廃棄物埋設施設における
許可基準規則への適合性について

第十条第四号 廃棄物埋設地
のコメント回答

日本原燃株式会社

(コメント No. 157)

第1図 廃棄物埋設地付近の全水頭分布図
(3号廃棄物埋設地付近、2017年6月)

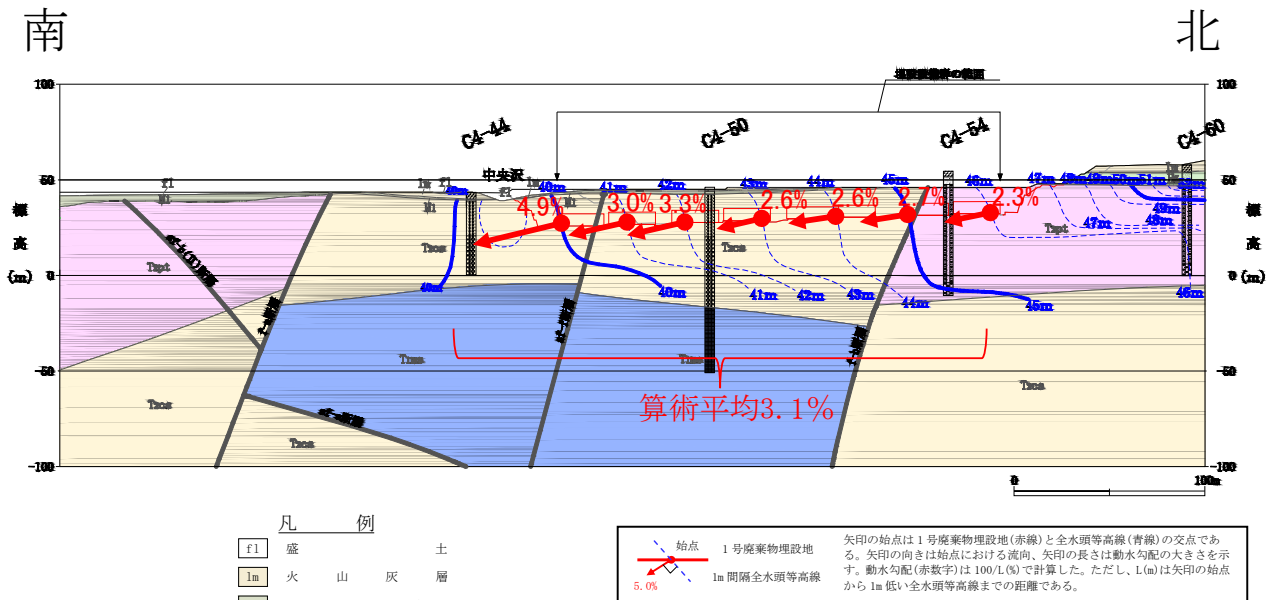
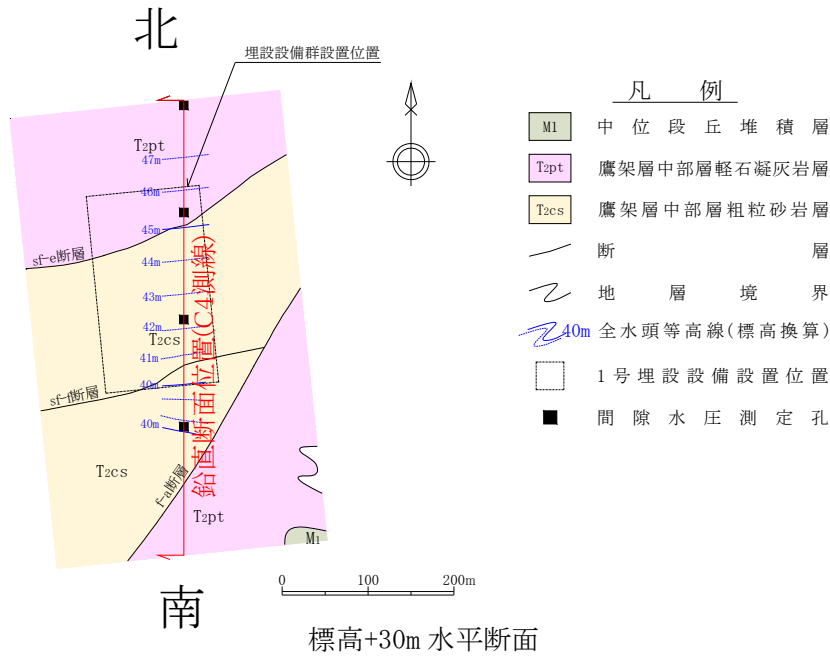
廃棄物埋設地の動水勾配について、覆土完了後に動水勾配が 3.0%になるという合理的な説明が示せないのであれば、保守的な設定になるかもしれないが、現在の実測値をもとに設定する必要があると考える。

動水勾配の設定の考え方について整理し、改めて説明すること。

間隙水圧測定結果から廃棄物埋設地付近の全水頭分布図(第 1 図～第 3 図参照)を作成した。それを基にまとめた埋設設備設置地盤標高付近の動水勾配を第 1 表に示す。3 号埋設設備設置地盤標高付近の動水勾配は平均 4.7%(2.7%～7.5%)であった。一部 7.5%と大きな値を含むが、これは建設工事によって生じた地表面の一時的な形状変化の影響による局所的なものであると考える。

廃棄物埋設地全体の動水勾配は、現状の埋設設備設置地盤付近で実施した間隙水圧測定結果より設定する。確からしい設定の動水勾配は、埋設設備設置地盤付近の平均動水勾配を参考に、流出水量が大きくなる側に 0.5%単位で丸めた値に設定する(3 号:5.0%、1 号:3.5%、2 号:5.5% 第 2 表参照)。

一方、厳しい設定の動水勾配は、現在の間隙水圧の測定結果に基づいて求めた狭い範囲の動水勾配の最大値を参考に流出水量が大きくなる側に 0.5%単位で丸めた値に設定する(3 号:8.0%、1 号:5.0%、2 号:5.5% 第 2 表参照)。
